MEMORANDO
DSH-0308-2024

ASUNTO: Envío del Informe Técnico DSH No. 048-2024

INFORME TÉCNICO DSH No. 048-2024

Asunto: Revisión de la primera información aclaratoria del Estudio de Impacto Ambiental Categoría II del proyecto denominado “MATADERO PECUARIO DE CHEPO”, de acuerdo al temática de recursos hídricos.

Imagen No. 1. Plano de Desarrollo del Proyecto.

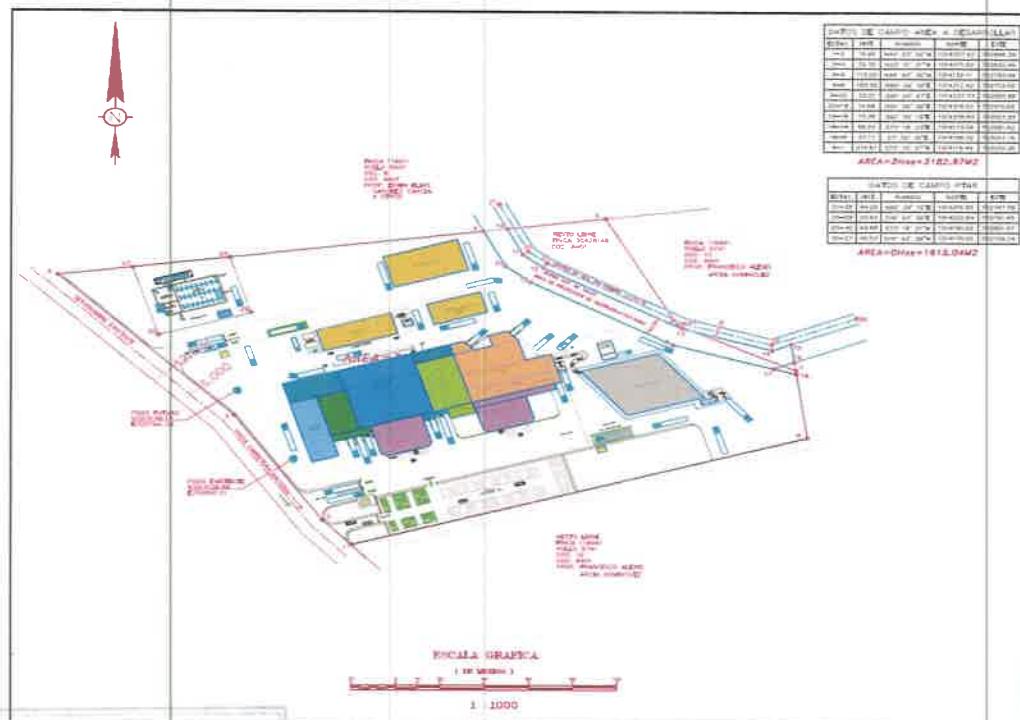
Debido a que es prohibido edificar sobre los cursos naturales de aguas, el promotor debe ajustar el plano debido a la existencia de la quebrada sin nombre No. 1.

- El promotor deberá realizar los ajustes al Plano de Desarrollo del Proyecto, ya que de acuerdo al artículo 5 del **Decreto No. 55 de 13 de junio de 1973**, “*Por el cual se reglamentan las servidumbres de aguas*”, “*Es prohibido edificar sobre los cursos naturales de aguas, aun cuando estos fueren intermitentes, estacionales o de escaso caudal, ni en sus riberas, si no es de acuerdo con lo previsto por este Decreto.”*

Imagen No. 7. Imagen de Google Earth con el detalle del recorrido realizado en la inspección técnica del 25 de mayo de 2023.

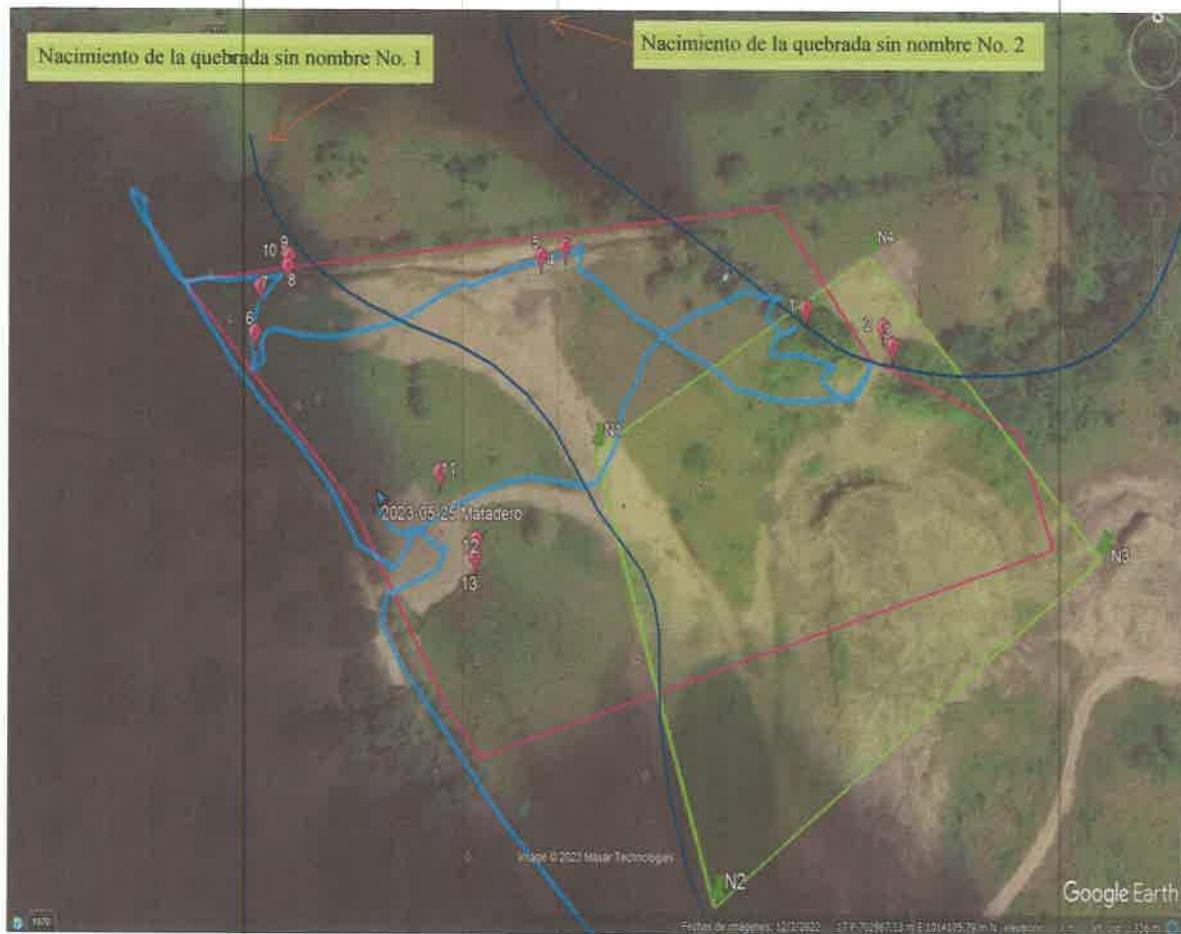
Es importante indicar que el día 25 de mayo de 2023, se realizó una inspección técnica evidenciándose las afectaciones en las quebradas sin nombre No.1 y No 2.

Aunque, actualmente la quebrada sin nombre No. 1 se encuentra deteriorada y obstruida, no se debe seguir destruyendo, el agua sigue aflorando en el predio, por lo que se debe respetar y reestablecer el cauce natural de la quebrada sin nombre No. 1, tomando en cuenta la **Ley 287 de 24 de febrero de 2022 “Que reconoce los derechos de la Naturaleza y las obligaciones del Estado relacionadas con estos derechos”**. La citada Ley 287 decreta lo siguiente:

MATADERO PECUARIO DE CHEPO

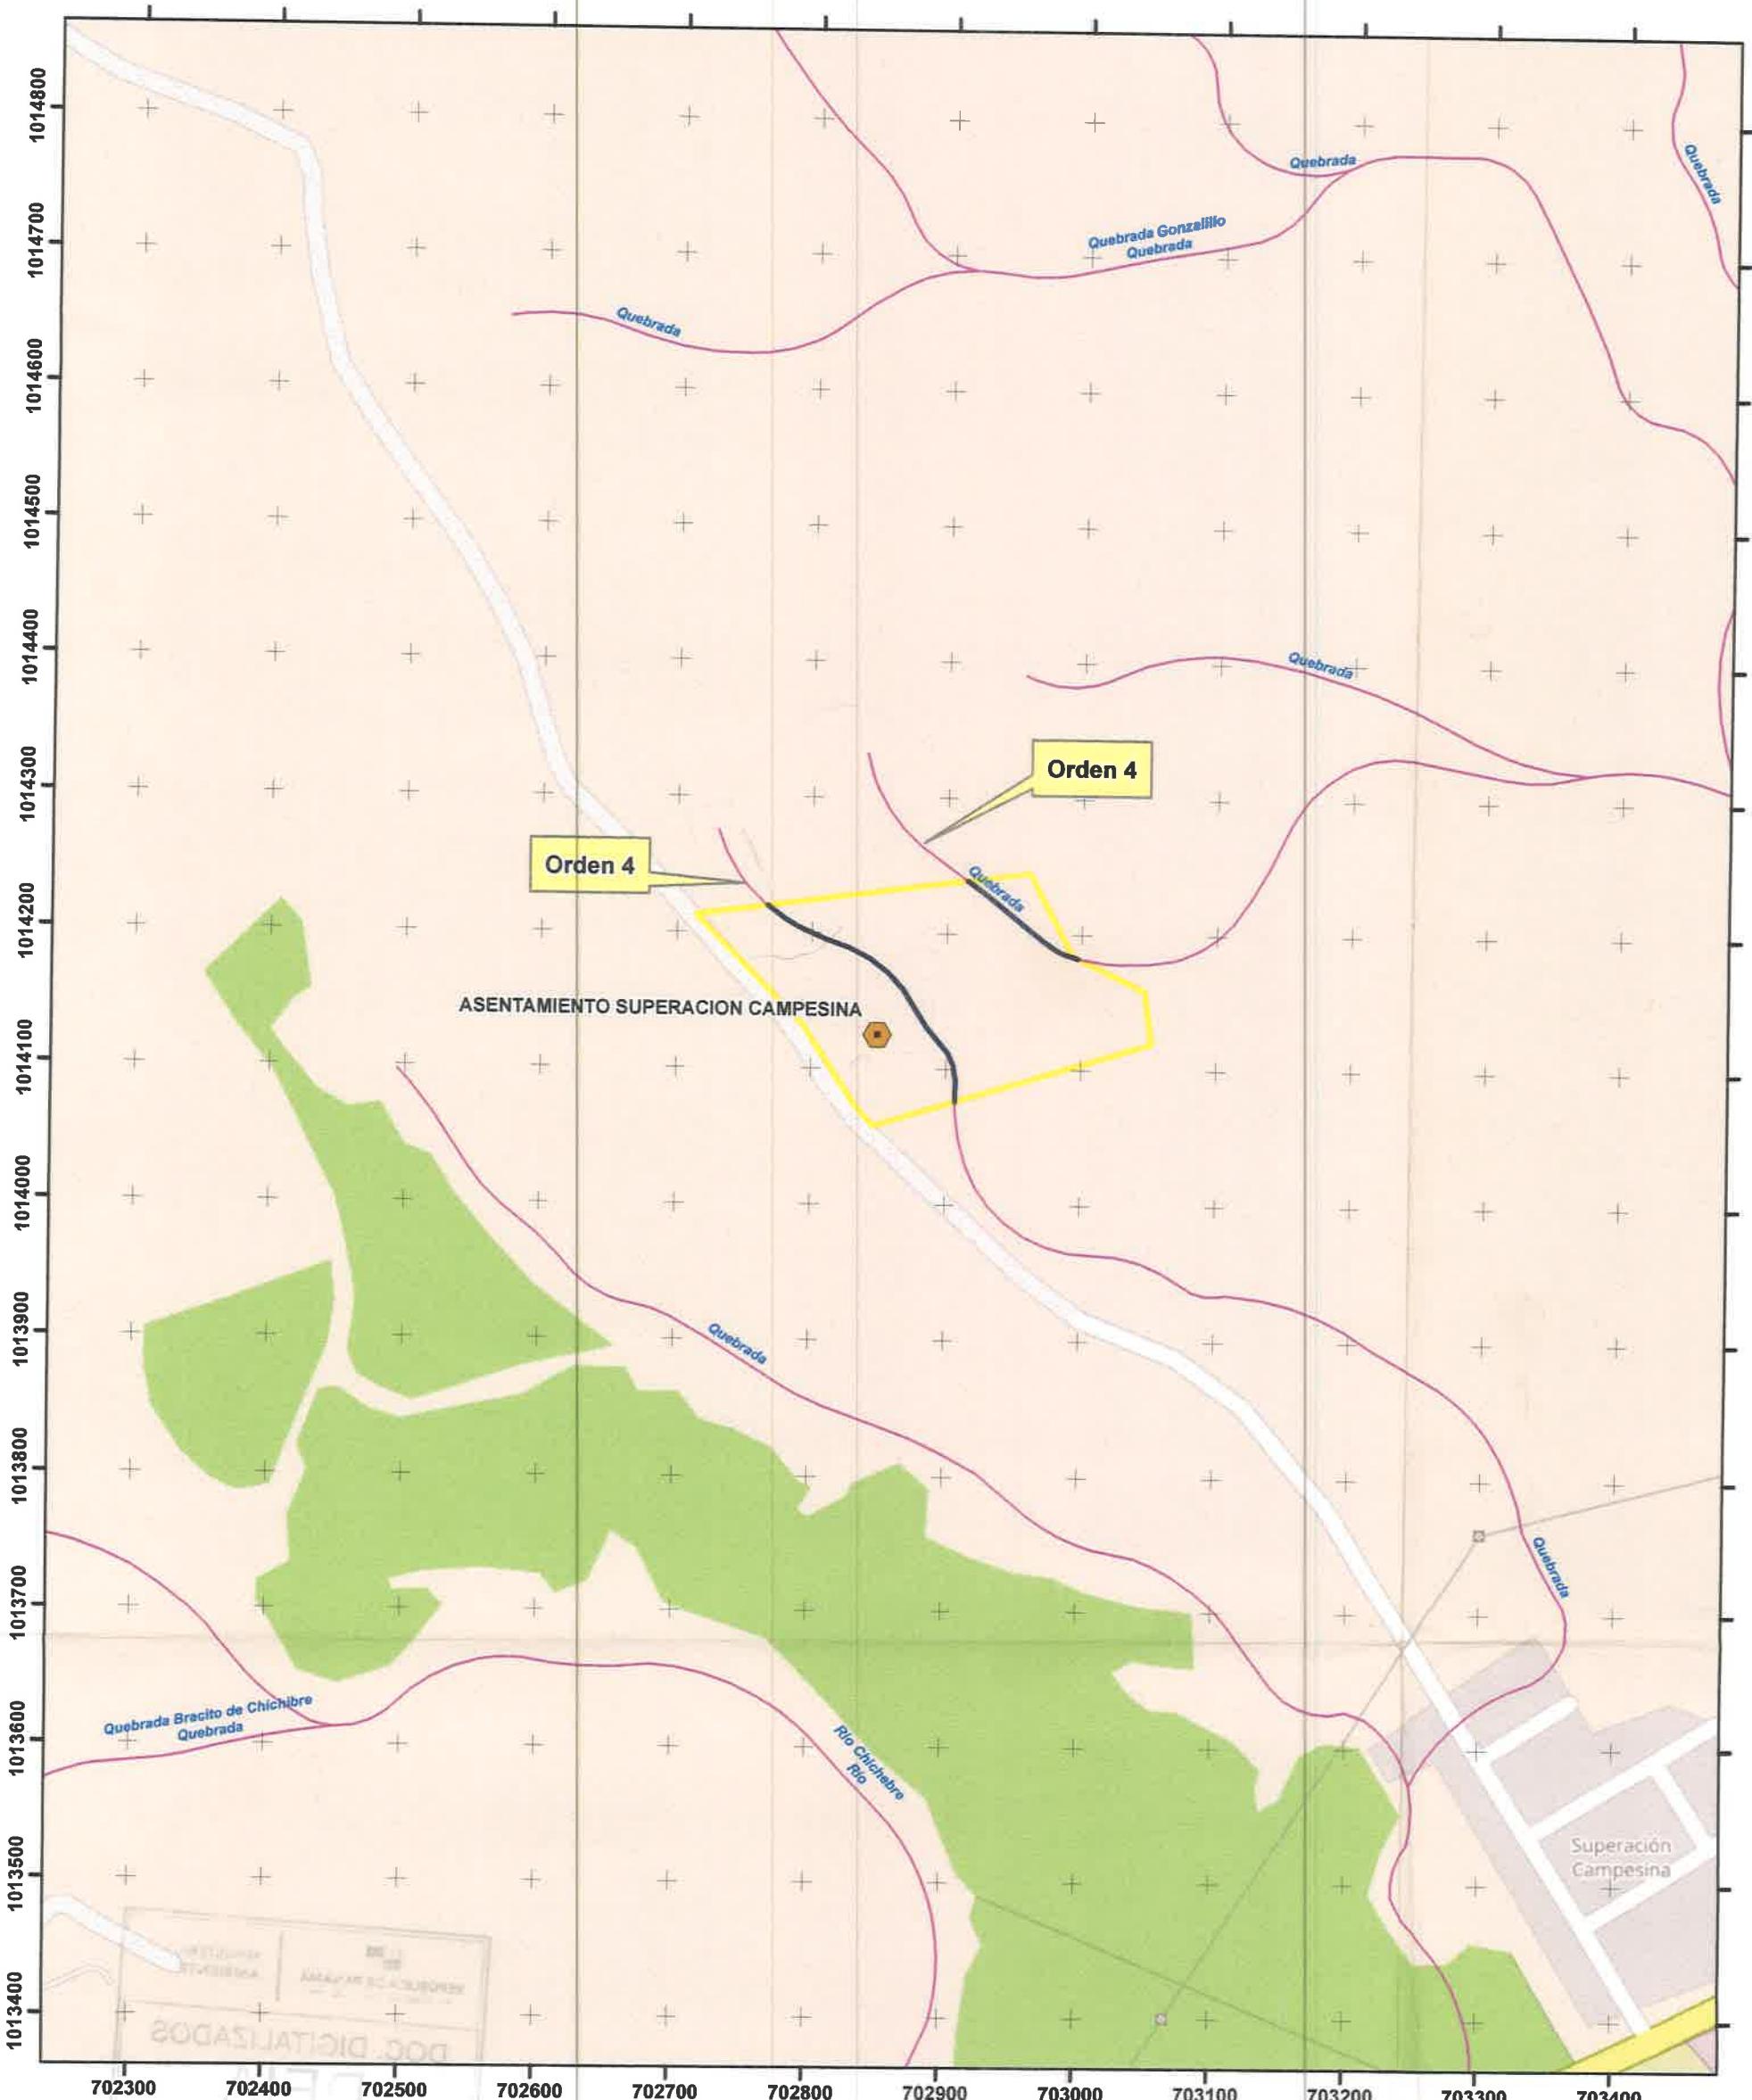
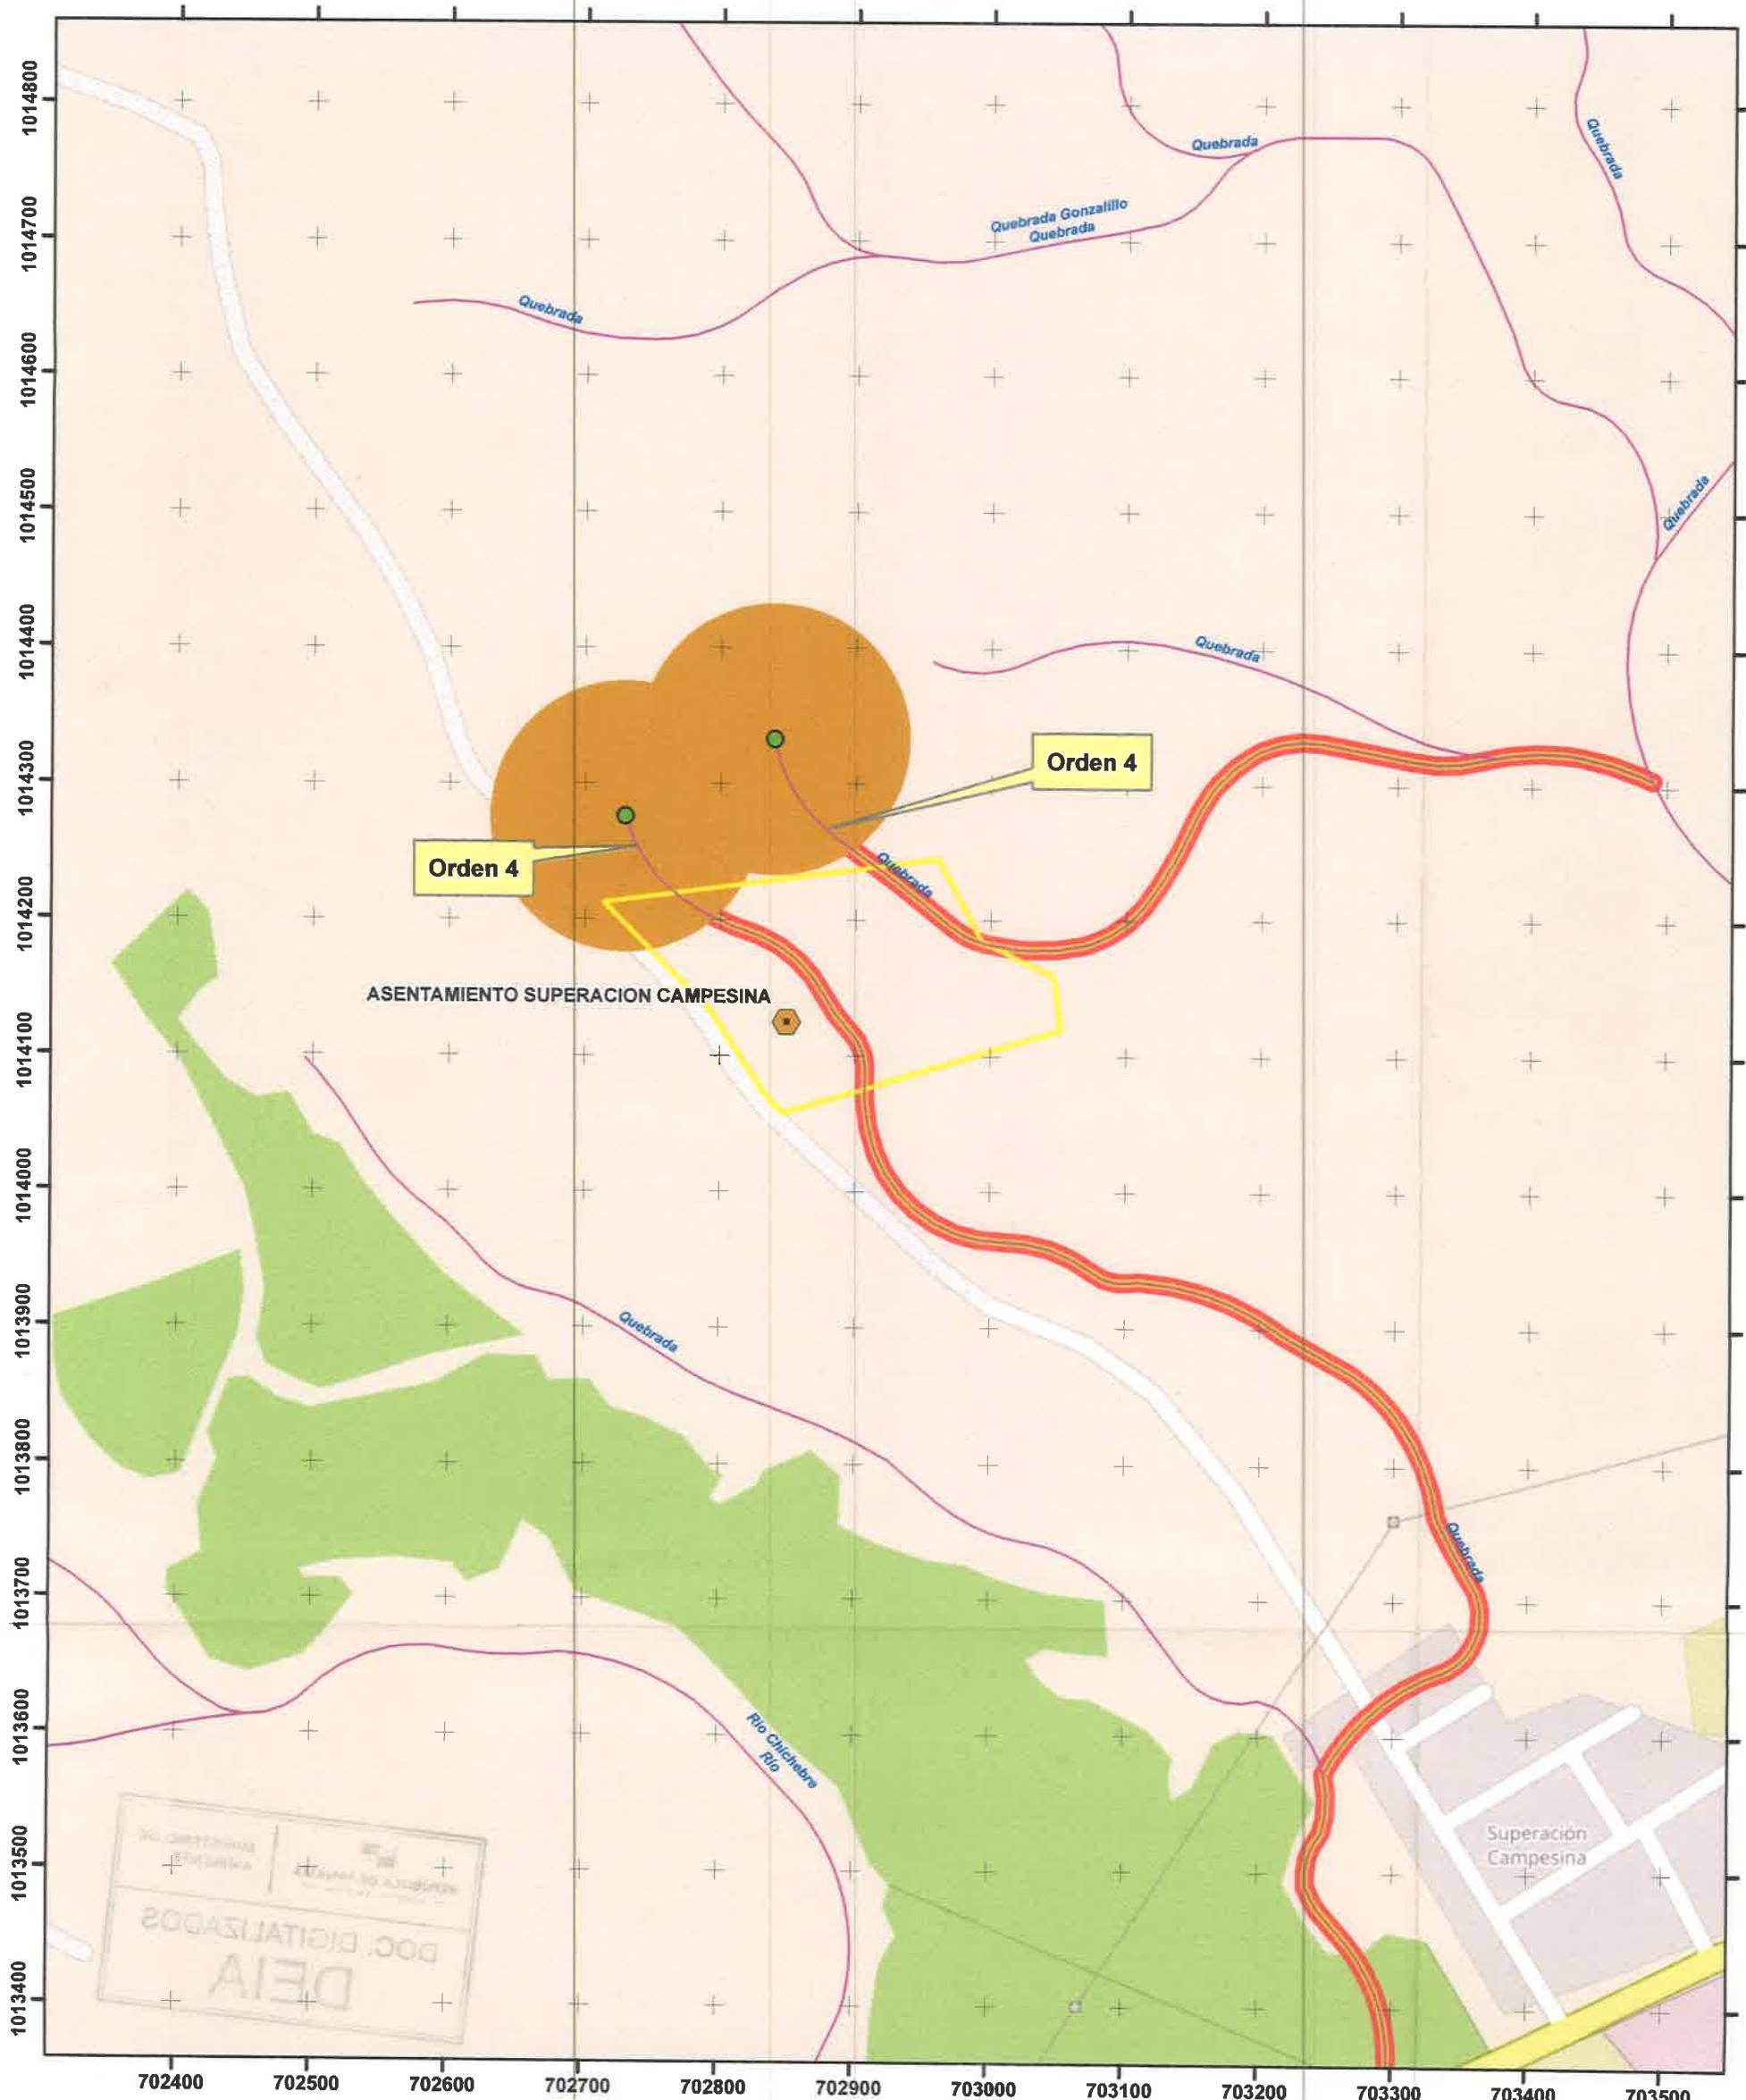
De acuerdo al mapa elaborado por el geógrafo de la Dirección de Seguridad Hídrica, se evidencia que las quebradas sin nombre No. 1 y No. 2, son fuentes hídricas de orden 4, las cuales tienen sus nacimientos próximos al polígono del proyecto (Ver mapa adjunto), por lo cual ambas fuentes deben mantener los radios de protección (nacimientos), margen de protección (cauces) y servidumbres hídricas.

En el Estudio Hidrogeológico indican que existen 2 fuentes hídricas, la quebrada sin nombre No. 1, que la clasifican como intermitente, y la quebrada sin nombre No. 2 con flujo permanente, sin embargo, en el mapa elaborado por el geógrafo de la Dirección de Seguridad Hídrica, se evidencia que la quebrada sin nombre No. 1 y No. 2, son fuentes hídricas de orden 4.

- Debido a la existencia de dos quebradas sin nombre de orden 4, que atraviesen el polígono del proyecto, el promotor deberá restaurar el bosque de galería de las dos quebradas sin nombre, mantener los radios de protección (nacimientos), margen de protección (cauces) y servidumbres hídricas (ver mapa adjunto).
